株式会社タカチ電機工業

製品仕様変更のご案内

■ 仕様変更対象型番

WPMB-M4D (ダークグレー色)
WPMB-M4G (ホワイトグレー色)

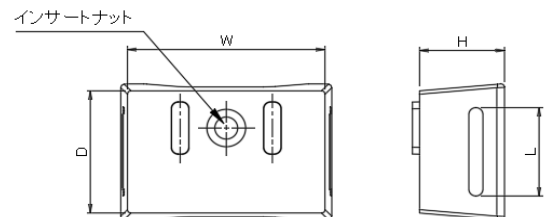
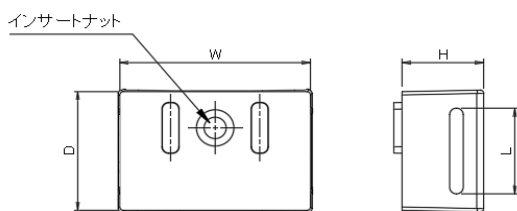
従来品の外観

変更品の外観

※ カタログ表記の基準寸法 (W : 28 D : 18 H : 12 L : 13) に変更はございません。
高さ (H) 方向の勾配を大きくしています。

- 変更の理由：金型の老朽化による更新、製品改良になります。
- 変更の時期：すでに変更となっております。
- 材質、型番、価格等の変更はございません。
